DĖL PIRKIMO DOKUMENTŲ PAAIŠKINIMO NR. 9

Akcinė bendrovė „Via Lietuva“ vykdo viešojo pirkimo **VALSTYBINĖS REIKŠMĖS KRAŠTO KELIO NR. 173 MOLĖTAI–PABRADĖ RUOŽO NUO 15,405 IKI 17,925 KM REKONSTRAVIMAS** (CVP IS ID 5932144), atliekamo tarptautinio atviro konkurso būdu, procedūras ir teikia pirkimo dokumentų paaiškinimus, atsakydama į tiekėjų klausimus.

7.3 Asfalto mišiniai

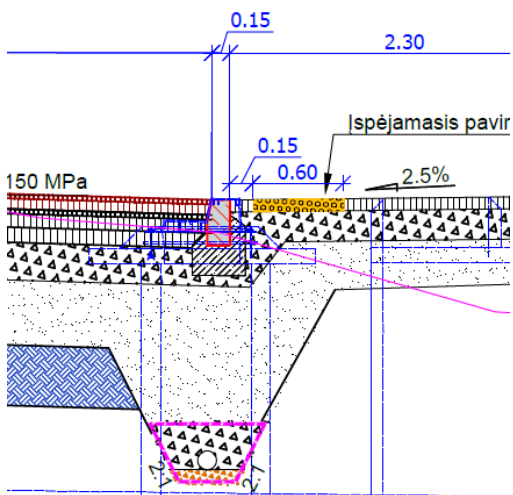
12. Klausimas. Patikslinkit koks bitumas turi būti naudojamas AC 16 AS mišiniui. Turėtų būti AC 16 AS su PMB.
Pagal TS:

Atsakymas. Teikiame patikslintą techninio darbo projekto susisiekimo dalies techninių specifikacijų 7.3 papunktį „Asfalto mišiniai“:

Sluoksnio tipas	Mišinys	Mineralinė medžiaga	Riškis
Viršutinis	SMA 11 S	SZ ₁₈ /LA ₂₀	PMB 25/55-60; PMB 45/80-55
Pagrindo	AC22PS	pagal TRA UŽPILDAI 3 priedą	50/70;
Pagrindo-dangos	AC16PD	-	70/100;
Apatinis	AC 16 AS	SZ ₁₈ /LA ₂₀	50/70; PMB 25/55-60
